Dodatek č. 1 ke smlouvě o dílo

Rekonstrukce hřbitova Mariánské Hory ze dne 30.12.2024 ev. č. S/0543/2024/OI

Evidenční list změny stavby				
Název a evidenční číslo stavby: Rekonstrukce hřbitova Mariánské Hory - org. 1000120000000 Název stavebního objektu/provozního souboru (SO/PS): SO 1.5 Vodovod - kanalizace		Číslo SO/PS / / číslo změny SO/PS: SO 1.5 / 1	Číslo změny stavby: ZL01/1	
Smluvní strany smlouvy o dílo na realizaci výše uvedené stavby, uzavřené dne 30.12.2024, číslo smlouvy objednatele: S/0543/2024/OI:				
Objednavatel: Statutární město Ostrava, ÚMOb Mar. Hory a Hulváky, Přemyslovců 224/63, 709 36 Ostrava-Mariánské Hory, IČO: 00845451				
Zhotovitel: MPA ProjektStav s.r.o., se sídlem Habrová 1132/8, 710 00 Ostrava-Slezská Ostrava, IČO: 28834403				
Gen.projektant (autorský dohled): Atelier PRAJZ creative, s.r.o., se sídlem Kostelní 682/3, 747 18 Píšť, IČO: 06268781				
Technický dozor stavebníka (TDS): After mining, a.s., se sídlem Záměstní 1240/41, 710 00 Ostrava, IČO: 64818850				
Přílohy: 1) Výkres situace 2) Zápis z kontrolního dne 3) Změnový rozpočet pro posouzení víceprací 4) Změnový rozpočet pro posouzení méněprací		Počet paré: Příjemce: 3 x Objednatel 1 x TDS 1

SITUACE

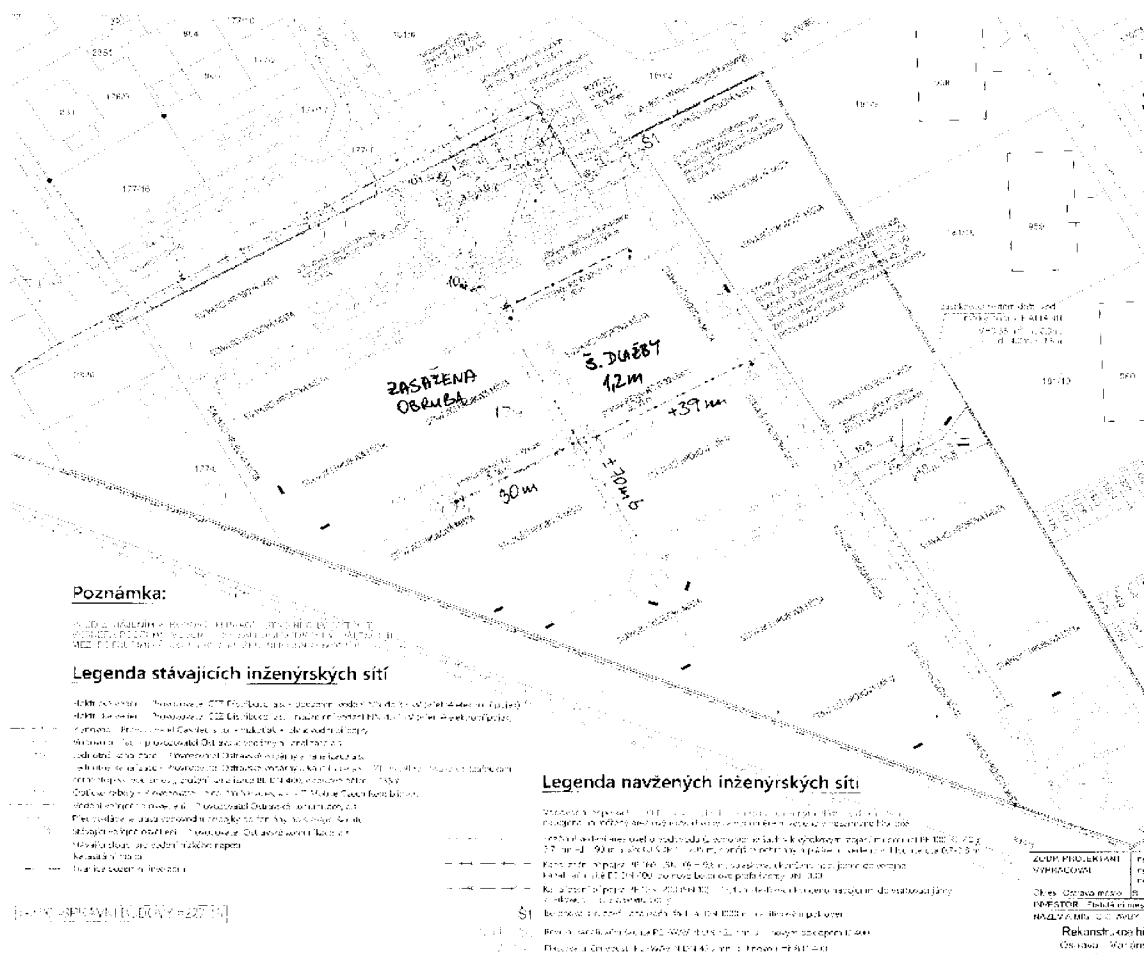
Popis a zdůvodnění změny: <u>Popis:</u> Při provádění prací byl zjištěn nesoulad skutečného stavu v délce vodovodu, který má být realizován pod zpevněnými plochami dle PD a rozpočtu. Bylo provedeno přeměření skutečné délky vodovodu od vodoměrné šachty – zjištěná délka je 203 bm a 11,5 bm ke správnímu objektu. <u>Odůvodnění změny:</u> Dochází k doplnění zásypového materiálu u výkopů pod dlažbou (v rozpočtu projektu položka nebyla uvedena). Došlo ke změně šířky výkopu a to z 800 mm na 600 mm. S touto změnou se upravují výkopy, odvozy a s tím související položky. Dále byly zjištěny nevyhovující obruby, kterou budou odstraněny a nahrazeny novými betonovými.				
časový vliv na plnění SoD: MÁ VLIV - prodloužení doby plnění o / NEMÁ VLIV				
Údaje v Kč bez DPH:				
Cena navrhovaných Méněprací řešeného ZL	Procentuální podíl Méněprací ZL k celkové ceně stavby	Cena navrhovaných Víceprací řešeného ZL	Procentuální podíl Víceprací ZL k celkové ceně stavby	Cena Méněprací a Víceprací řešeného ZL

20) provedeno proměření délky trasy navrhovaného vodovodu vedoucí od vodorovné šachty. Délka je 205 bm a 11,5 bm ke správnímu objektu. Šířka výkopu, do kterého se položí vodovod i rozvod VO bude 0,60 m, v místech, kde se bude nacházet jen vodovod, bude šířka výkopu 0,60 m. V místech předpokládaných výkopů bude šířka rozebrání zámkové dlažby 1,00 m. Zámková dlažba se ponechá stávající. V místech výkopu se provede na straně výkopů demontáž a montáž obrubníků včetně nové cenové specifikace. Dále bude rozebráno 10,0 m² mozaiky. Zhotovitel zpracuje změnový list.

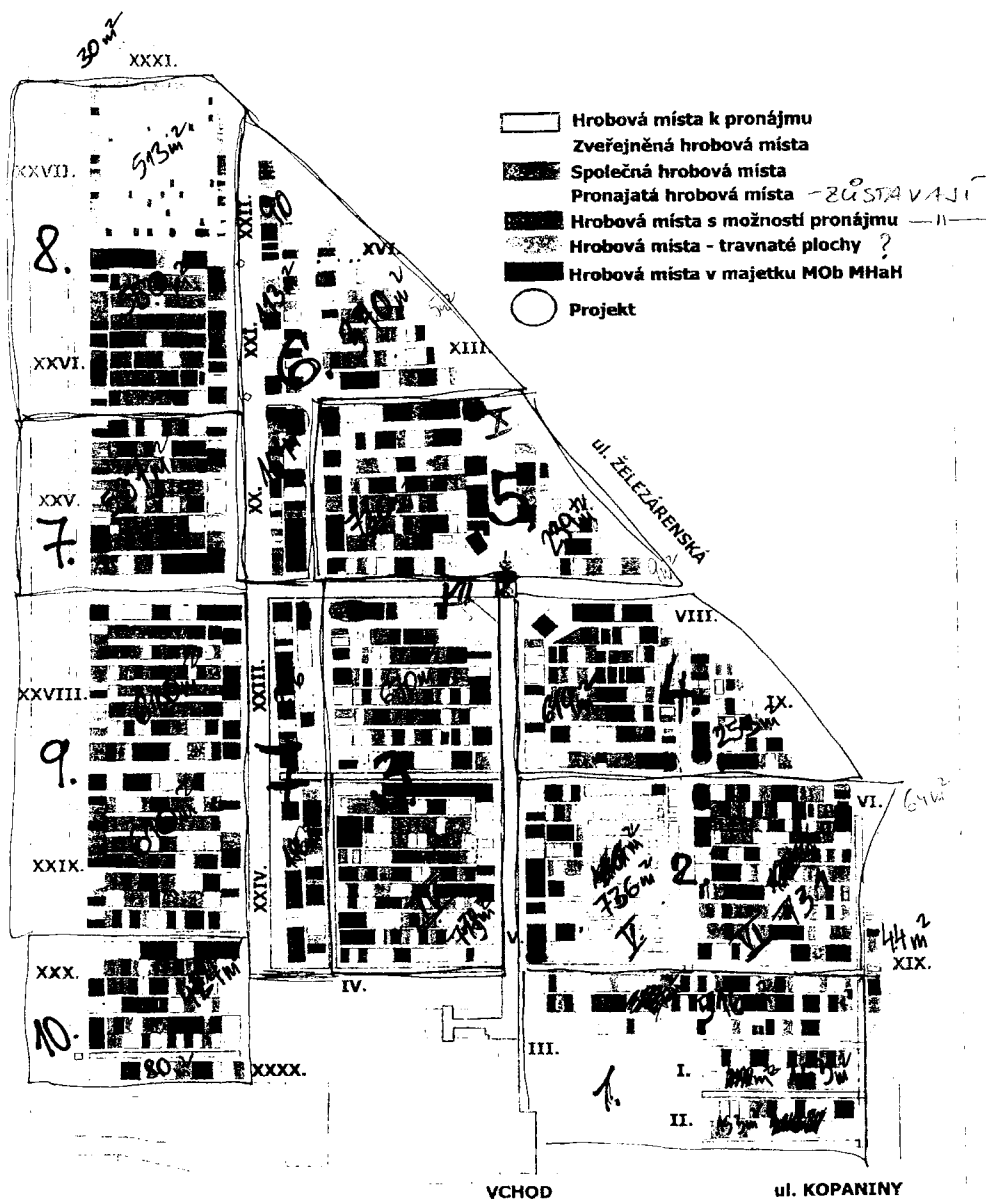
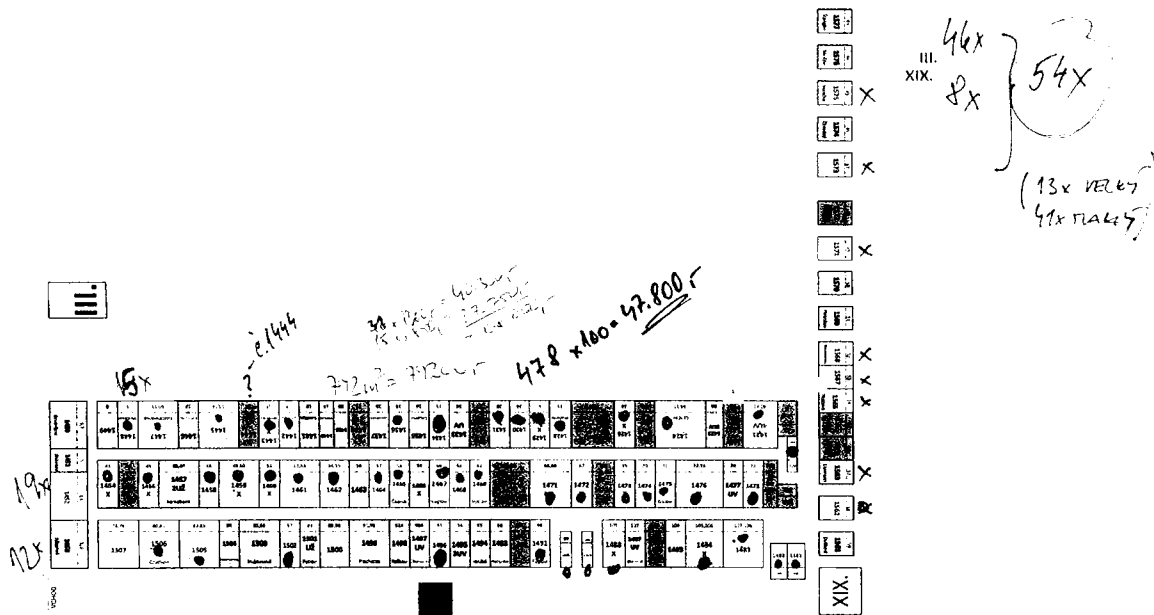
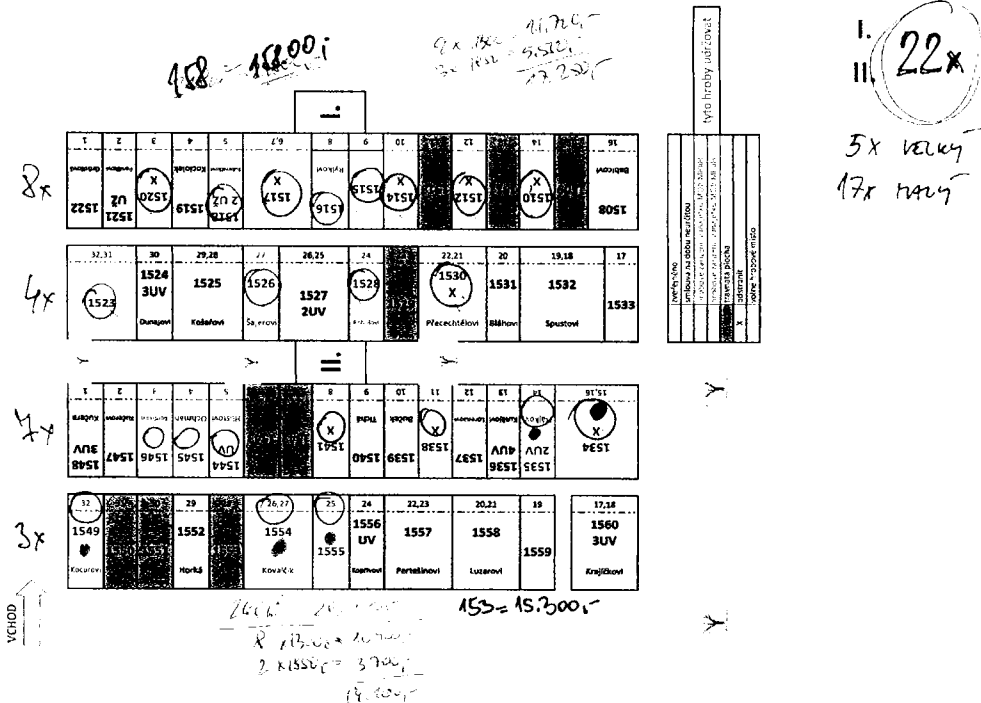
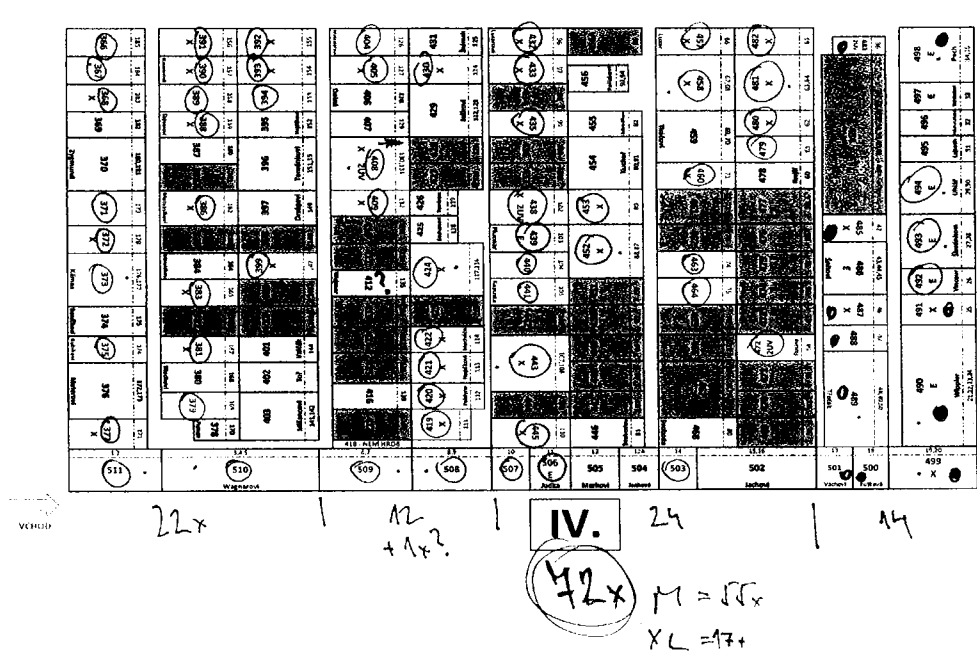
Popis a zdůvodnění změny. <u>Popis:</u> Nově bylo provedeno nacementění víceprací odstranění všech opuštěných a nevyužívaných hrobových míst vč. následného zásypu jam a rýh s následným zhuštěním, rozprostřením ornice a založení parkového trávníku. Tento požadavek je na základě žádosti objednatele s ohledem na rozsáhlost stavebních prací a vznik budoucího důstojného plešního místa. <u>Odůvodnění změny:</u> Navyšuje se počet hrobů, které budou zrušeny. V rozpočtu projektu bylo zahrnuto pouze odstranění opuštěných hrobových míst, které jsou v přímé kolizi se stavebními pracemi (cca 161m2). Nově je zahrnuto odstranění cca 557 t materiálu. Cena za vícepráce zahrnuje manipulaci, nakládání a odvoz sutí a vybouraných hmot na skládku, poplatky za uložení stavebního odpadu na recyklační skládce.				
časový vliv na plnění SoD: MÁ VLIV - prodloužení doby plnění o / NEMÁ VLIV				
Údaje v Kč bez DPH:

PLOCHA HRUB. MÍST = $10.150 \text{ m}^2 \times 100 = \underline{\underline{1.015.000,-}}$

- 7) Dne 12.2.2025 bylo provedeno označení hrobů určených k likvidaci, zhotovitel nacení jako vícepráci likvidaci předmětných hrobů a finanční částku předá do 17.2.2025 stavebníkovi.
